Behandlende enhet: Region vest      Saksbehandler/telefon: Marianne Skulstad / 55516253      Vår referanse: 15/207986-1      Deres referanse:      Vår dato: 23.10.2015

### Fv 247, vedr. utvidet bruk av avkjørsel for gnr. 12 bnr. 10 i Meland kommune

## Krav til svingradius for avkjørsla :

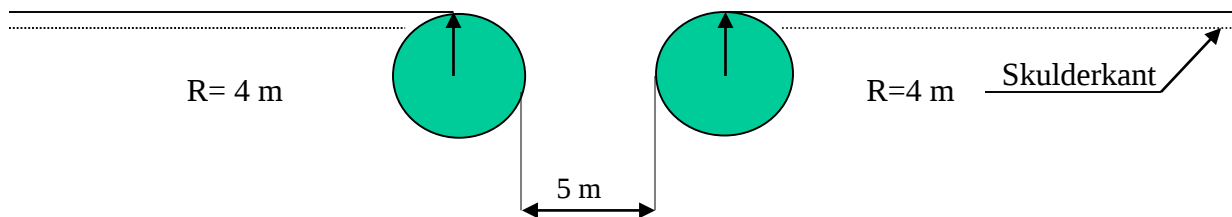
I tillegg til undergang i Holmekrysset, vil Statens vegvesen kreve utbedring av avkjørselen før vi eventuelt kan tillate utvidet bruk. Avkjørselen har i dag for mye fall ut fra vegen, og sikten er ikke tilfredsstillende. Vi viser til vedlagte prinsippskisse, som viser at krav til sikt er 4 meter x 45 meter til hver side. Helningen ut fra vegens kantlinje skal være på 2,5 % de første 2 meter (tilsvarer 5 cm). De neste 3 meterne skal vegen ha maksimalt 5 % fall. Svingradien i avkjørselen skal være 4 meter.
